リコール届出一覧表

リコール届出日：平成30年4月17日

リコール届出番号	外-2644	リコール開始日	平成30年 4月 18日
届出者の氏名又は名称	ジャガー・ランドローバー・ジャパン株式会社 代表取締役 ハンソン・マグナス・ユタカ	製作国：英国 製作者名： ジャガー・ランドローバー・リミテッド 問い合わせ先： ランドローバーお客様相談室 0120-922-992	
不具合の部位（部品名）	その他（メーターパネルユニット）		
基準不適合状態にあると認める構造、装置又は性能の状況及びその原因	メーターパネルユニットの制御プログラムが不適切なため、当該ユニットの内部温度を誤って異常検知し、強制的に再起動することがある。そのため、走行中にメーターパネルが消灯し、速度計または警告灯等が表示されないおそれがある。		
改善措置の内容	全車両、メーターパネルユニットの制御プログラムを対策プログラムに書き換える。		
不具合件数	0件	事故の有無	無し
発見の動機	本国メーカーからの情報による。		
自動車使用者及び自動車分解整備事業者に周知させるための措置	<ul style="list-style-type: none"> ・使用者： 電話又はダイレクトメールで通知する。 ・自動車分解整備事業者： 日整連発行の機関誌へ掲載する。 ・改善実施済車には、運転席側ドアロックストライカー付近に外-2644のステッカーを貼付する。

改善箇所説明図

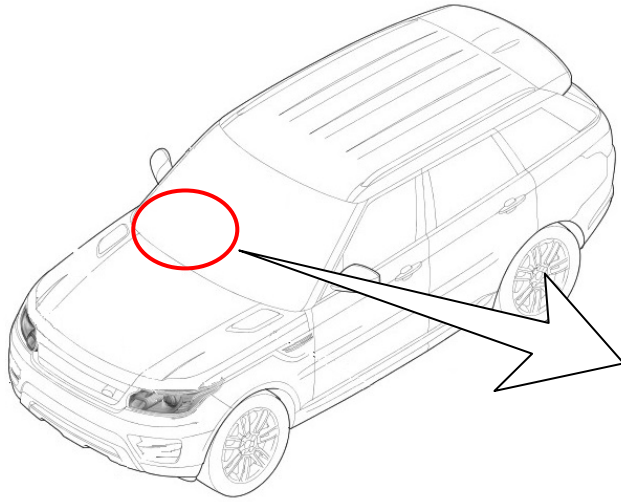
基準不適合発生箇所

メーターパネルユニットの制御プログラムが不適切なため、当該ユニットの内部温度を誤って異常検知し、強制的に再起動することがある。そのため、走行中にメーターパネルが消灯し、速度計または警告灯等が表示されないおそれがある。

改善の内容

全車両、メーターパネルユニットの制御プログラムを対策プログラムに書き換える。

識別：ボンネット内のバッテリープラス端子キャップ内に白ペイントを塗布する。
